令02原機（環保）012
令和3年3月12日

国立研究開発法人日本原子力研究開発機構大洗研究所（南地区）
重水臨界実験装置に係る廃止措置計画の変更認可申請書の
一部補正について

次の事項に関し、変更認可申請書の別紙を別紙1のとおり改める。
また、本申請書の補正前との変更の内容を別添1に示す。

- (1) 表5-1 DCA施設の廃止措置対象と表7-1 性能維持施設の位置、構造及び設備並びにその性能並びにその性能を維持すべき期間において、排気筒、消火設備及び照明設備を追加する。
- (2) 記載の適正化

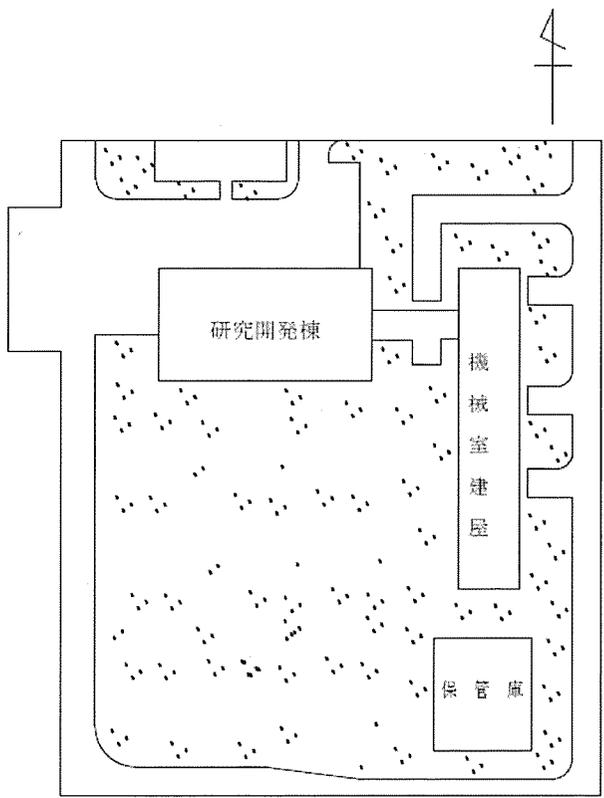
表 5-1 の追加
（添付書類 1
から移動）

変更前（平成 27 年 10 月 30 日認可）		変更後						備考
		表 5-1 DCA 施設の廃止措置計画 (B/5)						表 5-1 の追加 （添付書類 1 から移動） 消火設備及び 照明設備の追 加
施設区分	設備等の区分	設備		設置、構造	種別		種別	
		廃止/廃止後	維持/不維持		維持/不維持	維持/不維持		
Ⅱ その他 Ⅱ-1 放射線発生装置	1. 放射線発生装置	放射線発生装置 （注）1. 放射線発生装置の構造は以下の通り である。2. 放射線発生装置の構造は以下の通り である。3. 放射線発生装置の構造は以下の通り である。	○	放射線発生装置の構造は以下の通り である。	○	放射線発生装置の構造は以下の通り である。	放射線発生装置の構造は以下の通り である。	
	2. 放射線発生装置	放射線発生装置						
	3. その他放射線発生装置	放射線発生装置						
Ⅲ その他 Ⅲ-1 放射線発生装置	1. 放射線発生装置	放射線発生装置						
	2. 放射線発生装置	放射線発生装置						
	3. その他放射線発生装置	放射線発生装置						
Ⅳ その他 Ⅳ-1 放射線発生装置	1. 放射線発生装置	放射線発生装置						
	2. 放射線発生装置	放射線発生装置						
	3. その他放射線発生装置	放射線発生装置
